# 改善箇所説明図

## 基準不適合箇所

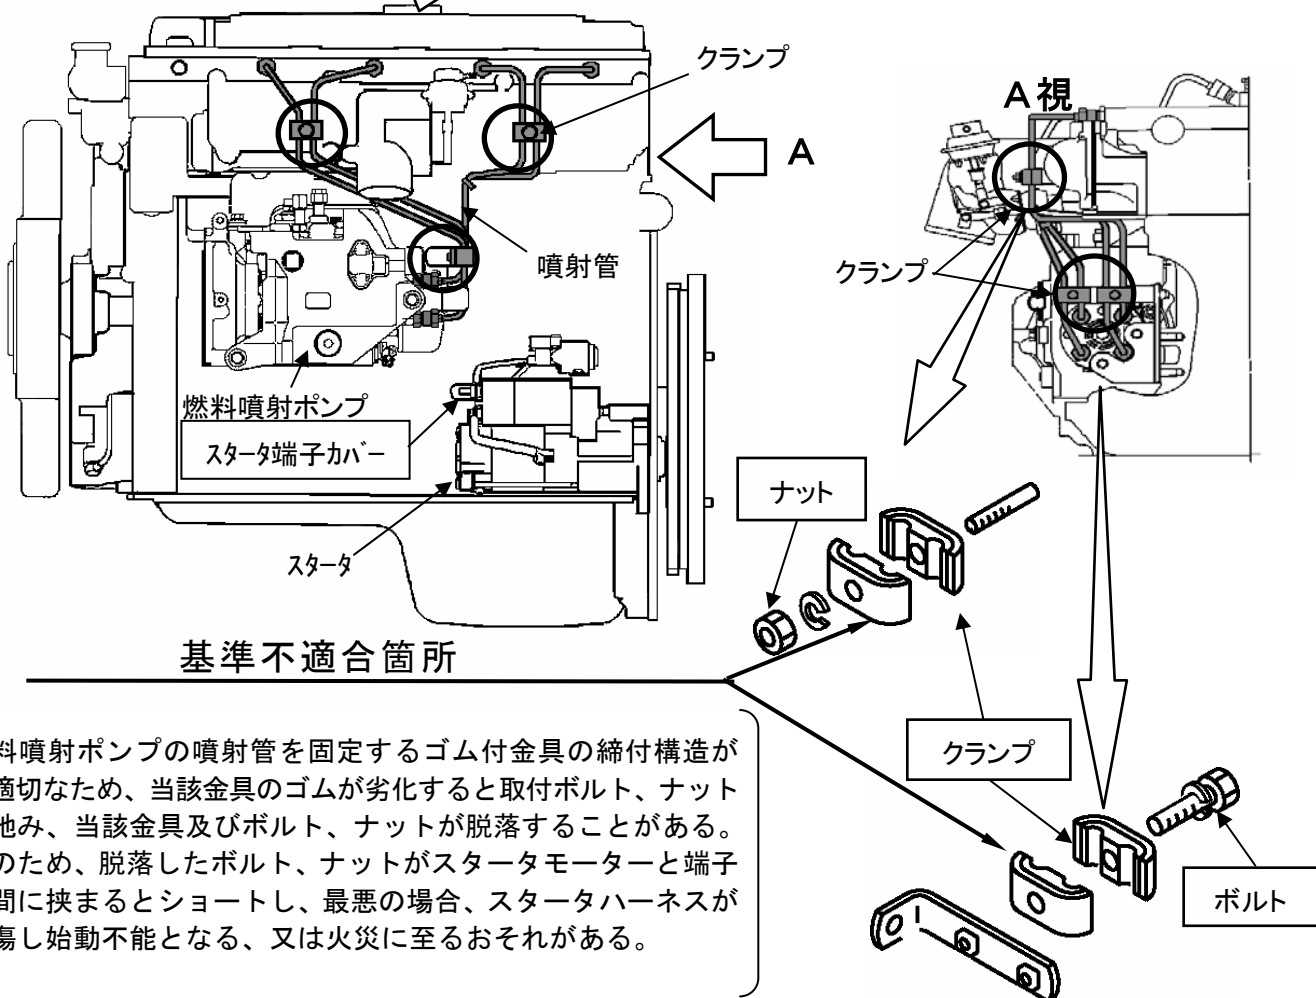
燃料噴射ポンプの噴射管を固定するゴム付金具の締付構造が不適切なため、当該金具のゴムが劣化すると取付ボルト、ナットが弛み、当該金具及びボルト、ナットが脱落することがある。そのため、脱落したボルト、ナットがスタータモーターと端子の間に挟まるとショートし、最悪の場合、スタータハーネスが損傷し始動不能となる、又は火災に至るおそれがある。

当該金具の取り付け構造に応じ、次の措置を行なう。

- ①当該金具をボルトで締付ける場合は、ボルトネジ面に接着剤を塗布したスプリングワッシャー付の対策品と交換する。
  - ②当該金具をナットで締付ける場合は、フランジ付ナットをフランジなしナットと交換し、スプリングワッシャーを追加するとともに、植込みボルトのネジ面に接着剤を塗布し、締付ける。
- さらに、当該金具のゴムの状態を点検し、劣化しているものは新品と交換する。  
 なお、整備時の注意事項を記載した注意銘板をエンジン上面へ貼付する。
